**Informe Final**  
**Dirección de Arquitectura,**  
**Región del Maule**

**Nº Informe : 28/2011**

INFORME FINAL N° 28, DE 2011, SOBRE FISCALIZACIÓN TÉCNICA DE OBRAS DE INFRAESTRUCTURA EJECUTADAS POR LA DIRECCIÓN DE ARQUITECTURA DEL MINISTERIO DE OBRAS PÚBLICAS REGIÓN DEL MAULE, FINANCIADAS CON FONDOS DEL INSTITUTO NACIONAL DE DEPORTES.

I.- Obra: "Mejoramiento y Ampliación Centro Deportivo Estadio Fiscal de Talca"

Deficiente fijación de Equipo Electrónico

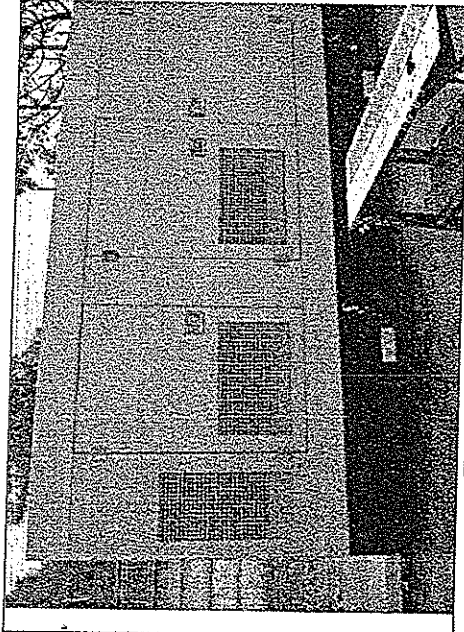
3.2.- Por su parte, se observa la deficiente fijación del grupo electrógeno instalado, toda vez que se encontró acuñado con trozos de madera sobre el radier, lo que vulnera las especificaciones de instalación entregadas por el fabricante.

Al respecto, la autoridad señala que dicha observación ha sido subsanada, por cuanto en la actualidad se encuentra con los anclajes debidamente instalados.

En virtud de lo anterior, y los antecedentes proporcionados, se procede a levantar la observación formulada, sin perjuicio que lo informado se validará en la etapa de seguimiento respectiva.

Uso de Planchas de Desecho de Moldajes

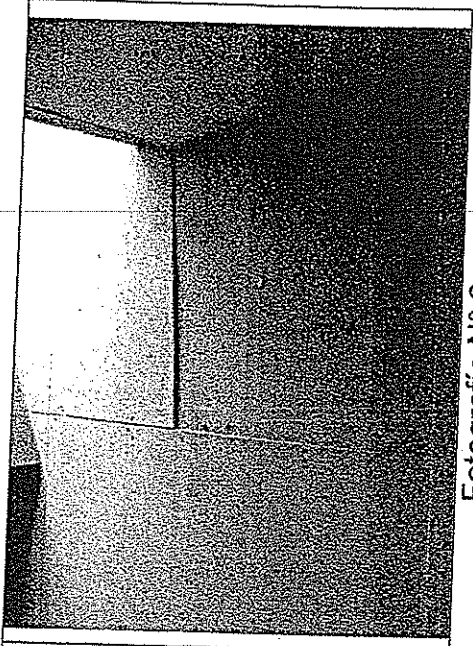
3.3.- Se observa la instalación de planchas de terciado marino, obtenidas del desecho de los moldajes utilizados para la construcción de la obra gruesa, como pavimento en áreas de cámaras y en el pasillo de la pasarela de mantención, lo que vulnera lo expresado en el plano ARQ N° 24 del proyecto.

En su oficio respuesta, el Director Regional manifiesta que con posterioridad a la fiscalización del Órgano Contralor, la comisión de recepción provisional también observó dicha deficiencia y exigió el uso de placas según modulación, sin utilización de despuntes y correctamente afianzadas.

Al respecto, la observación se mantendrá hasta que se verifique el cumplimiento por parte de la empresa contratista de la medida adoptada, lo que será validado en la etapa de seguimiento del presente informe.

Deficiente tensionado y sellado de cubierta de Policloruro de Vinililo

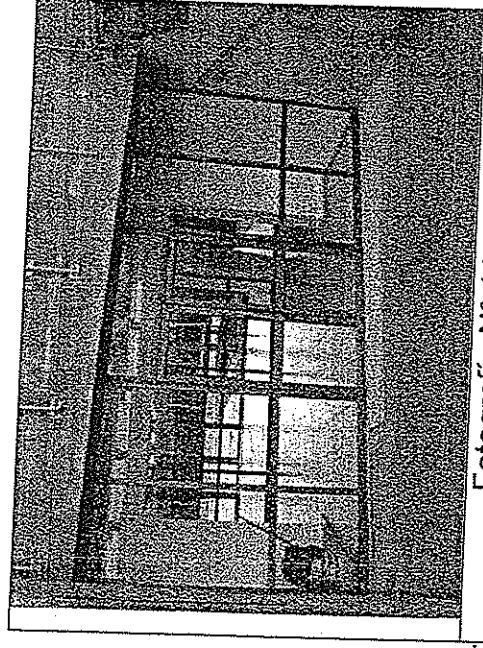
3.5.- Se constató en terreno que la tela de policloruro de vinilo, destinada a cubrir la estructura metálica de la marquesina de la Tribuna Pacífico, presenta baja tracción de apoyo y deficiente sellado, lo cual contraviene lo expresado en el punto 2, de la Minuta de Inspección Técnica, elaborada el 25 de enero de 2011, por el arquitecto de la Red de Estadios Chiledeportes, en la que se consigna que la aludida tela debe ser tensada de modo de evitar la aparición de deflexiones y arrugas, cuidando que dicho elemento sea sellado completamente para evitar el ingreso de aves al recinto que resguarda. Dicha situación se grafica en las fotografías N<sup>os</sup> 9 y 10 del anexo.

Al respecto, la entidad señala que con posterioridad a la observación de la Contraloría Regional, la tela ha sido tensada y a su vez, se mejoró el sello de entretecho para impedir el ingreso de aves.

Agrega que la Comisión de recepción provisional de la obra, observó mejorar aún más la tensión del elemento mencionado, limpiar el área, chequear las mallas y sellos para el impedimento del ingreso de aves. Se adjuntan fotografías de respaldo.

En virtud de lo expuesto y antecedentes proporcionados, este Organismo Contralor procede a levantar el alcance formulado.

Fluxómetros deficiente e Inodoros fuera de especificación.

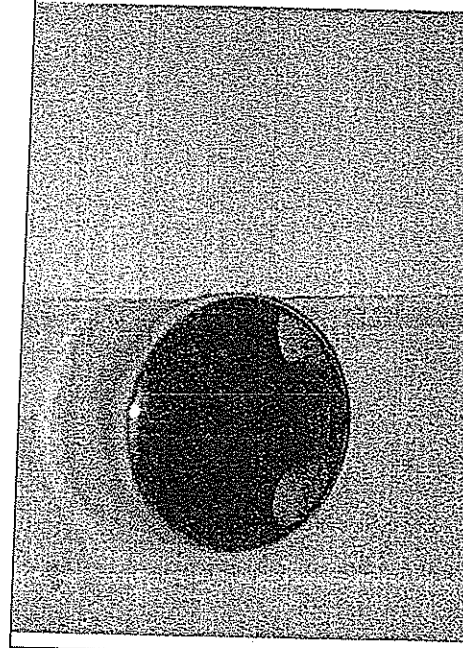
3.4.- Se observa que los inodoros que se instalaron en los baños públicos del primer nivel no corresponden a los contratados y especificados, toda vez que se suministraron e instalaron artefactos de loza vitrificada y no de polyster como correspondía, situación que contraviene lo señalado en el numeral 3.3.1.2.2 "Polyester con Fluxómetro", del capítulo 3.3 "Artefactos Sanitarios, Accesorios y Equipamiento" de las Especificaciones Técnicas de Arquitectura.

Al respecto, es necesario agregar que los fluxómetros presentan un funcionamiento defectuoso, por exceso de sílicona en el cordón que lo rodea, por una errada ubicación de la tapa de registro y/o por la deficiente instalación del mecanismo interior ubicado dentro del muro.

Se observa, asimismo, que las rejillas instaladas para registrar los fluxómetros no cumplen con los requisitos para el modelo y marca especificada y propuesto por la empresa contratista en su oferta, toda vez que el fabricante de los fluxores o válvulas flush, especifica placas de registro en acero inoxidable, de forma tal de permitir revisar la grifería y a la vez ser anti vandálicos, de acuerdo a lo señalado en informe N° 4668042 de 5 de abril de 2011 de la Comisión de Recepción.

En su escrito de respuesta, la autoridad expone que la partida fue objetada por la comisión receptora, siendo esto un proceso no concluido, haciendo presente que el contrato está resguardado por las retenciones y garantías.

Agrega que la empresa contratista está ejecutando el cambio de artefactos y elementos.

Al respecto, cabe señalar que los argumentos mencionados permiten reafirmar la observación formulada, por lo cual, se mantiene íntegramente. Las medidas adoptadas serán validadas en la etapa de seguimiento del presente informe.

**Agrietamiento en Radieres**

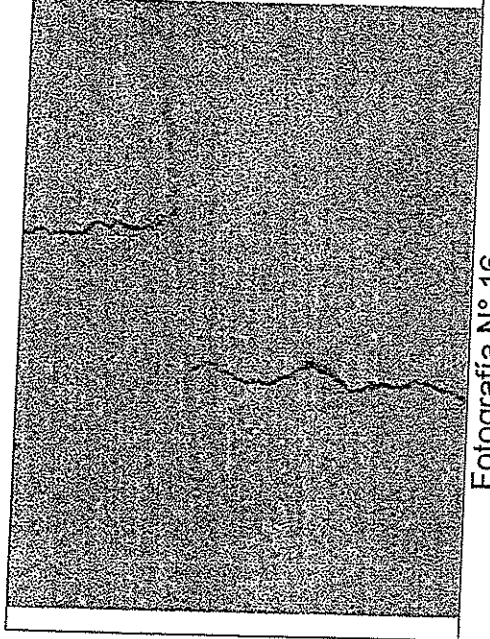
3.8.- De lo constatado en terreno, se observa la deficiente ejecución de los pavimentos de hormigón tipo radier, toda vez que presentan abundante agrietamiento debido al corte tardío de las juntas de dilatación, mala ejecución de reparaciones y juntas, como también el replanteo de pendientes que no permiten el escurrimiento de las aguas lluvias, situaciones

La autoridad acoge en su respuesta lo observado y expresa que velará por el adecuado cumplimiento de la subsanación de la deficiencia durante el período de garantía del contrato.

Si bien el Servicio reconoce la deficiencia y adoptará medidas con el objeto de solucionar lo cuestionado, esta observación se mantiene mientras no se compruebe, situación que será fiscalizada conforme a la política de seguimiento de este Organismo de Control.
